女川原子力発電所第2号機 工事計画審査資料	
資料番号	02-他-F-04-0002_改1
提出年月日	2021年1月21日

女川原子力発電所第2号機
原子炉格納容器下部の溶融炉心を冷却するための設備に関する概要
について

図5. 原子炉格納容器代替スプレイ冷却系(可搬型)

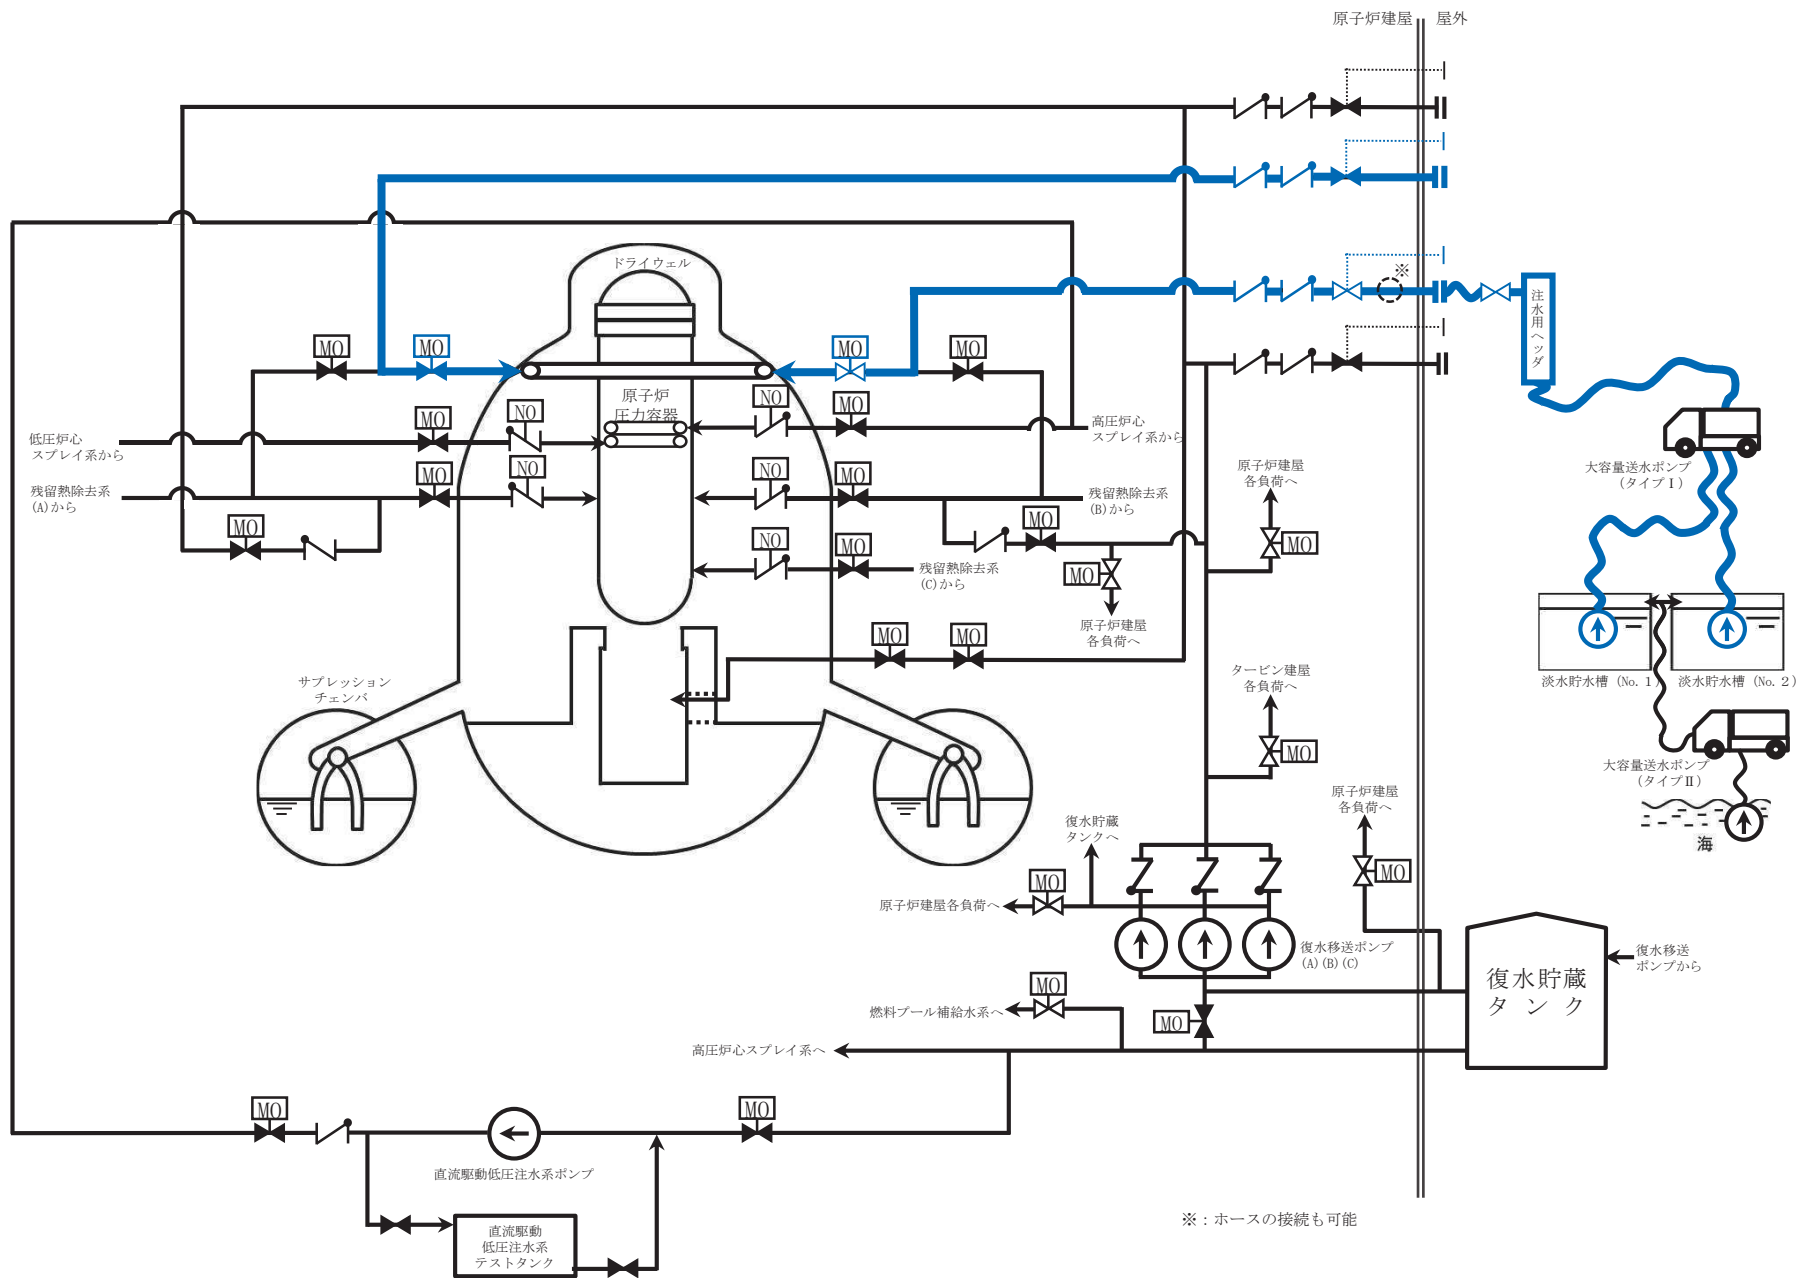
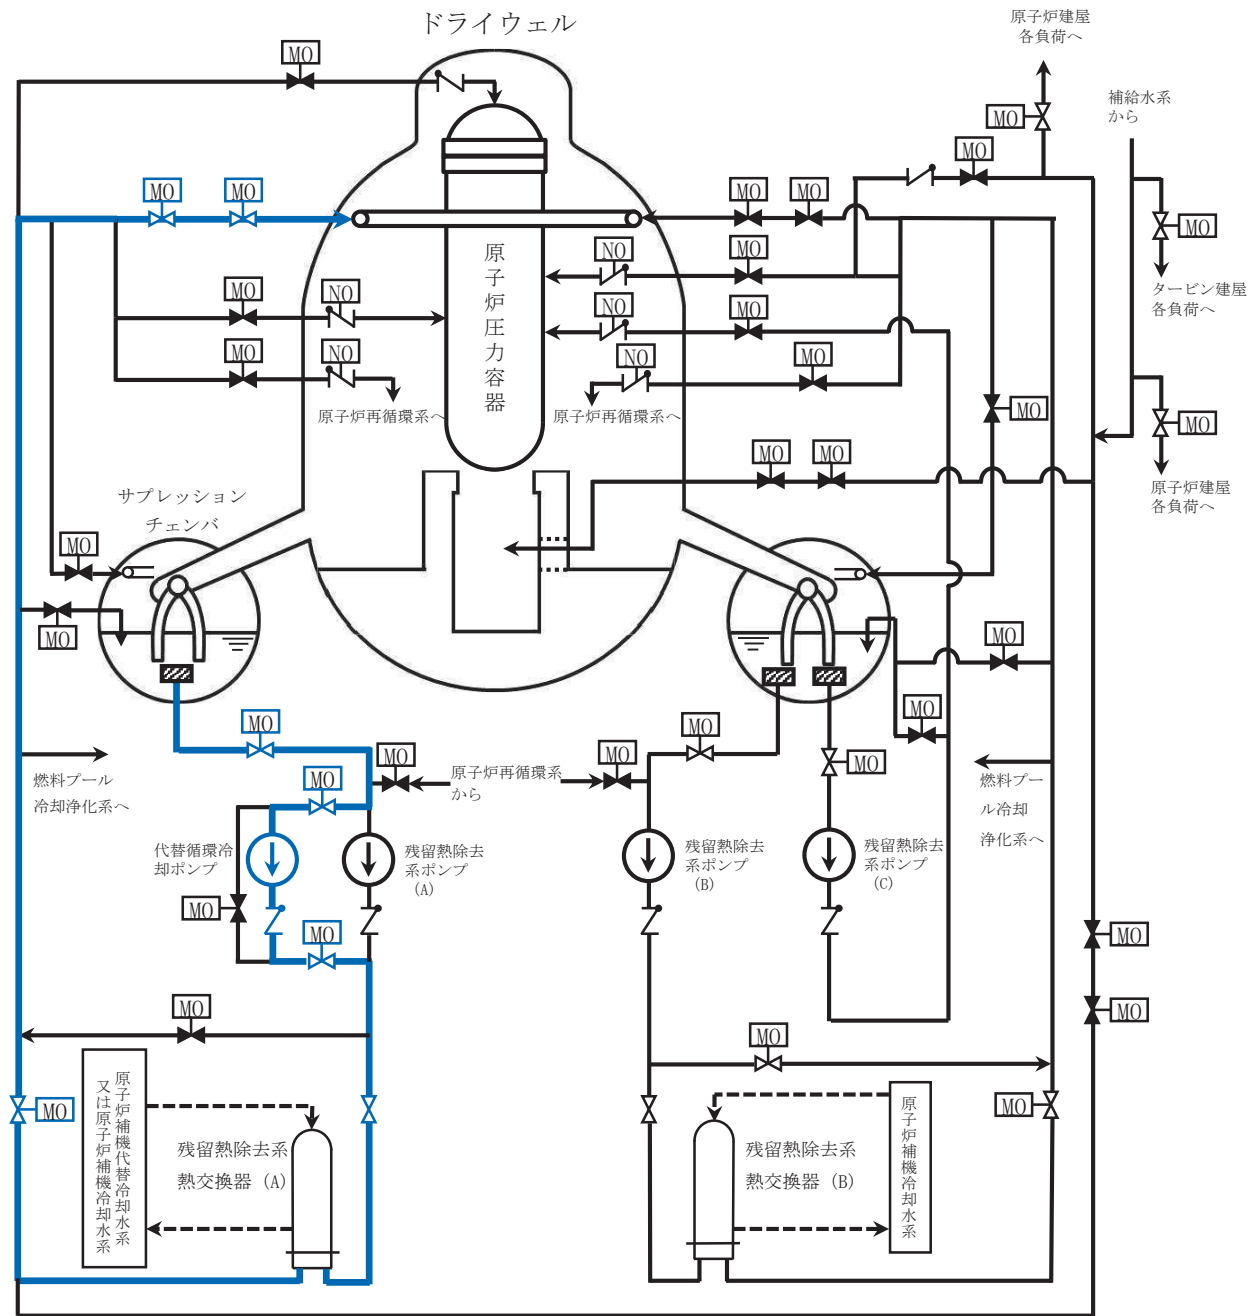
・女川の原子炉格納容器下部注水設備は、先行よりも複雑な系統構成となっているので、概要を説明すること。

・女川原子力発電所第2号機の原子炉格納容器下部の溶融炉心を冷却するための設備として、表1に示すとおり、全6設備を整備している。

No.	原子炉格納容器下部への注水設備	ポンプ	流路	使用タイミング	備考
①	原子炉格納容器下部注水系(常設) (復水移送ポンプ)	復水移送ポンプ	ペDESTAL注水配管 経由	・炉心損傷前 ・炉心損傷後	・図1参照 ・直流弁使用
②	原子炉格納容器下部注水系(常設) (代替循環冷却ポンプ)	代替循環冷却ポンプ	ペDESTAL注水配管 経由	・炉心損傷前 ・炉心損傷後	・図2参照 ・女川独自
③	原子炉格納容器下部注水系(可搬型)	大容量送水ポンプ (タイプI)	ペDESTAL注水配管 経由	・炉心損傷後	・図3参照
④	原子炉格納容器代替スプレイ冷却系 (常設)	復水移送ポンプ	スプレイ管経由	・炉心損傷前 ・炉心損傷後	・図4参照 ・直流弁使用 ・女川独自
⑤	原子炉格納容器代替スプレイ冷却系 (可搬型)	大容量送水ポンプ (タイプI)	スプレイ管経由	・炉心損傷後	・図5参照 ・女川独自
⑥	代替循環冷却系	代替循環冷却ポンプ	スプレイ管経由	・炉心損傷前 ・炉心損傷後	・図6参照 ・女川独自

図7 単線結線図(交流)

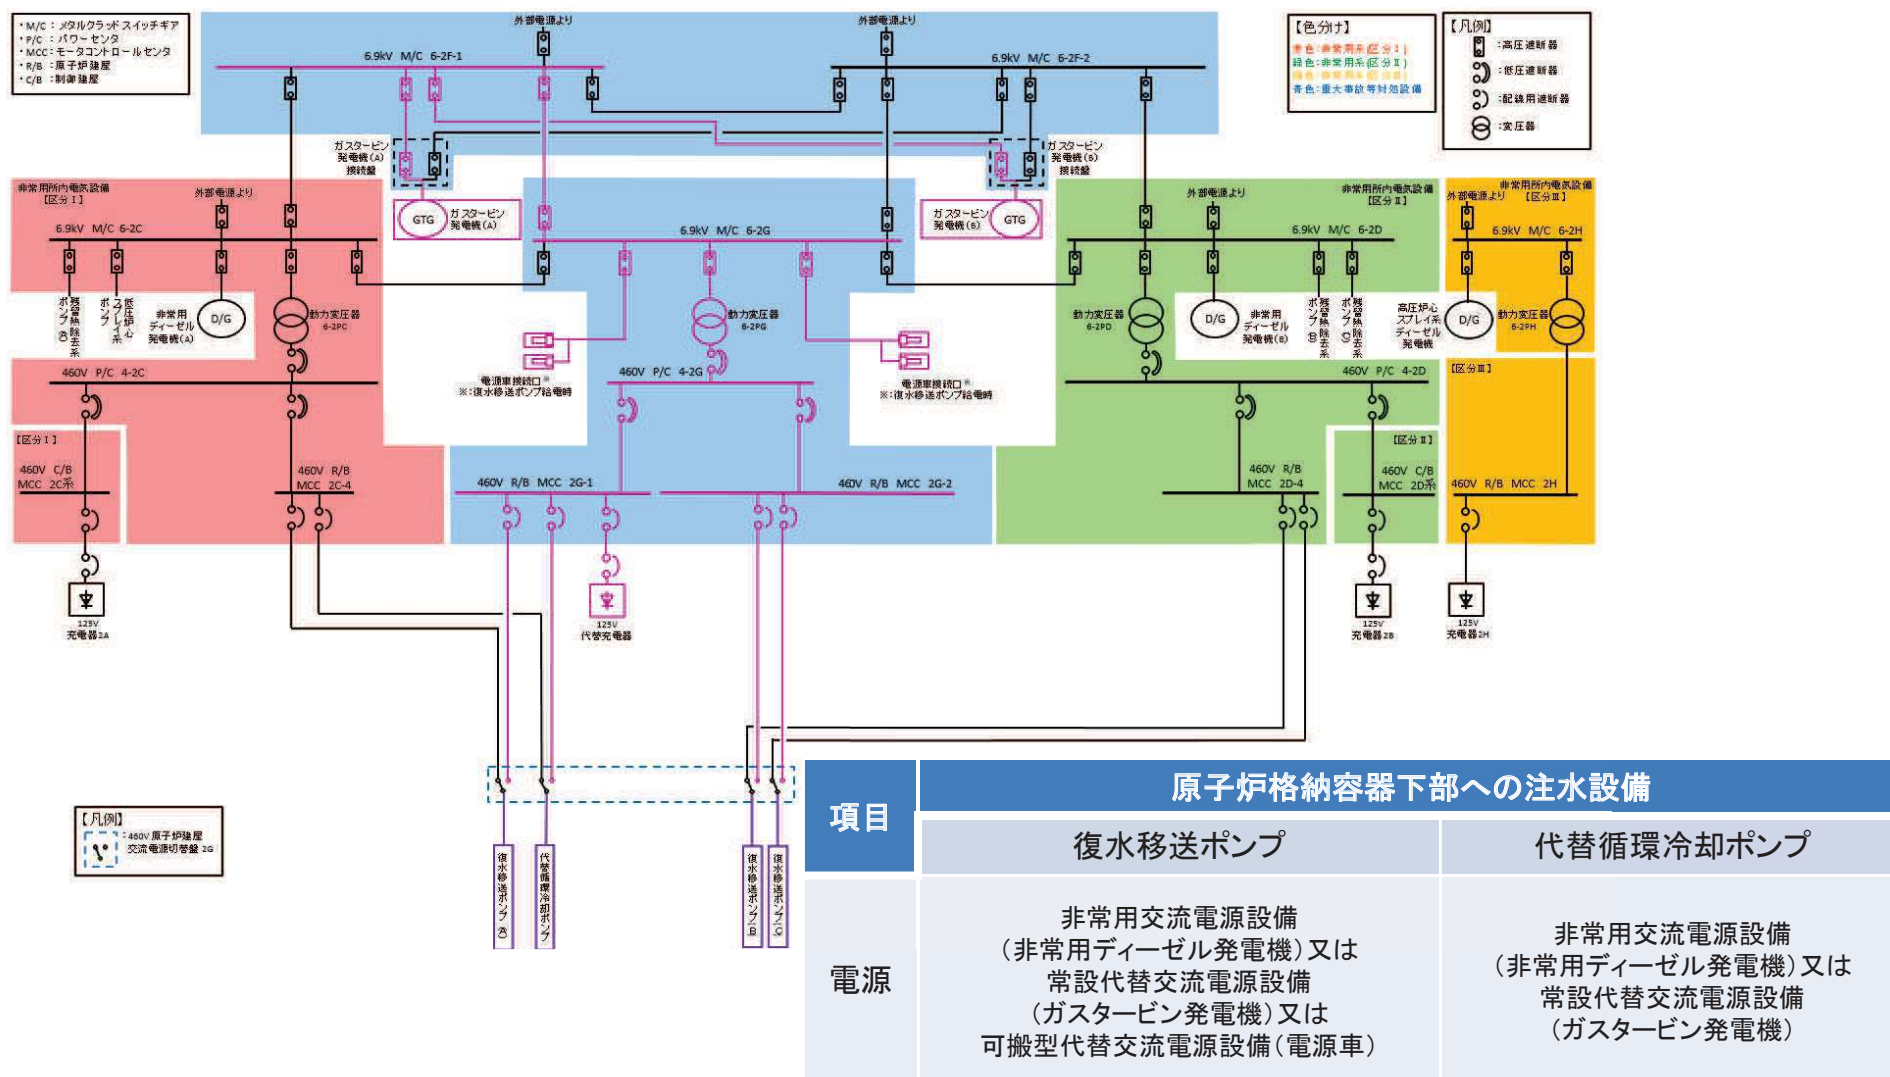
【原子炉格納容器下部注水系(常設)と代替循環冷却系の駆動電源の多様性及び独立性】

- ・復水移送ポンプは、非常用交流電源設備(非常用ディーゼル発電機)又は代替所内電気設備を經由した常設代替交流電源設備(ガスタービン発電機)若しくは可搬型代替交流電源設備(電源車)からの受電が可能な設計
- ・代替循環冷却ポンプは、非常用交流電源設備(非常用ディーゼル発電機)又は代替所内電気設備を經由した常設代替交流電源設備(ガスタービン発電機)からの受電が可能な設計

図8 単線結線図(直流)

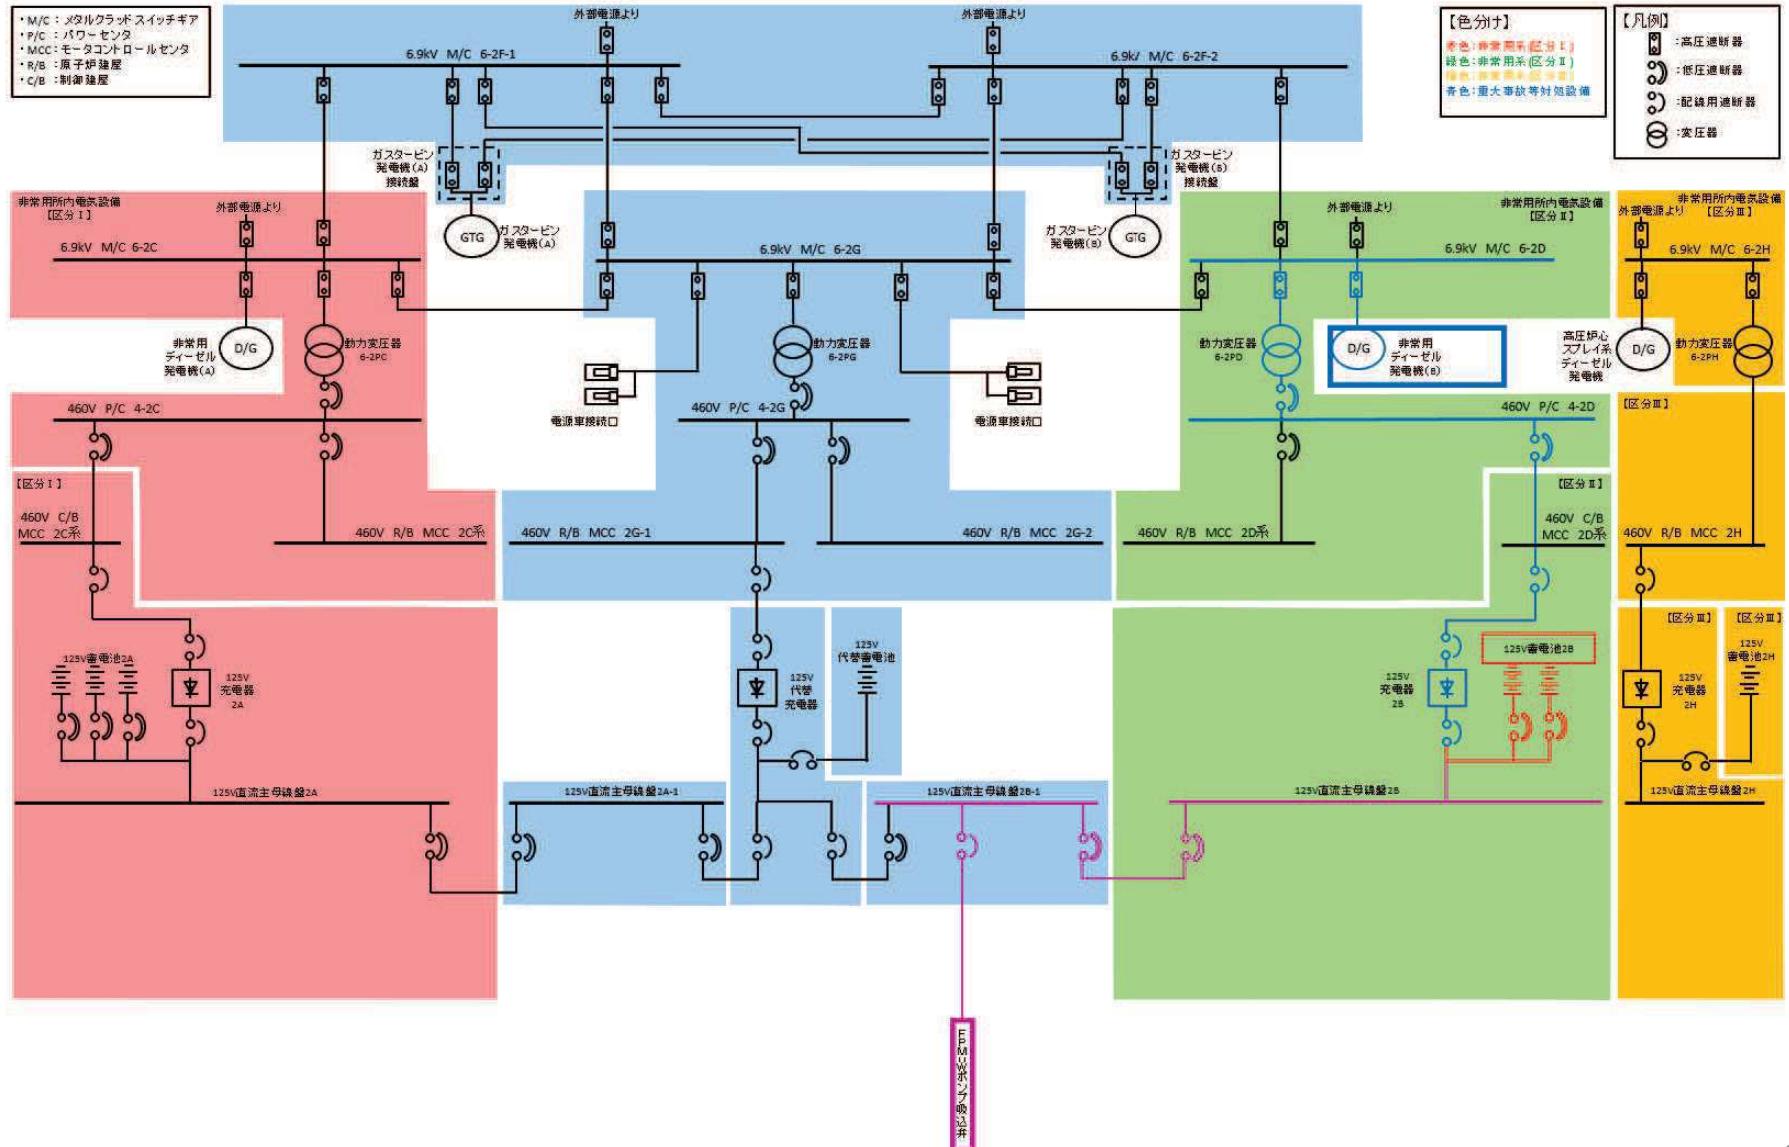
【原子炉格納容器下部注水系(常設)(復水移送ポンプ)の電動弁(直流)の独立性】

・電動弁(直流)は、125V蓄電池から125V直流主母線盤までの系統において、独立した電路で系統構成することにより、非常用ディーゼル発電機の交流を直流に変換する電路に対して、独立性を有する設計
